機種	三菱無停電電源装置 UPS
----	------------------

三菱小容量 UPS 用 Web/SNMP ボード「FW-AWB-A」バージョンアップのお知らせ

扱	A	日付	2006年08月	件名	三菱小容量 UPS オプション「FW-AWB-A」バージョンアップのお知らせ
整理番号	山-757	三菱電機(株) 福山製作所

(1) 梱包箱の名板による確認

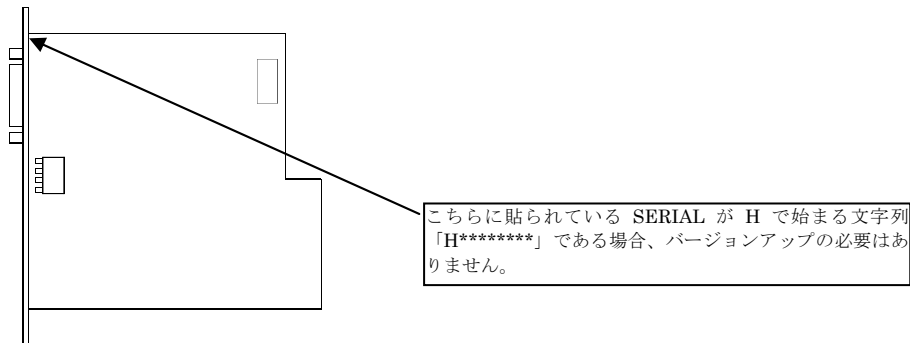
梱包箱横に貼られている名板シールが Ver.H 以降のものはバージョンアップの必要はありません。
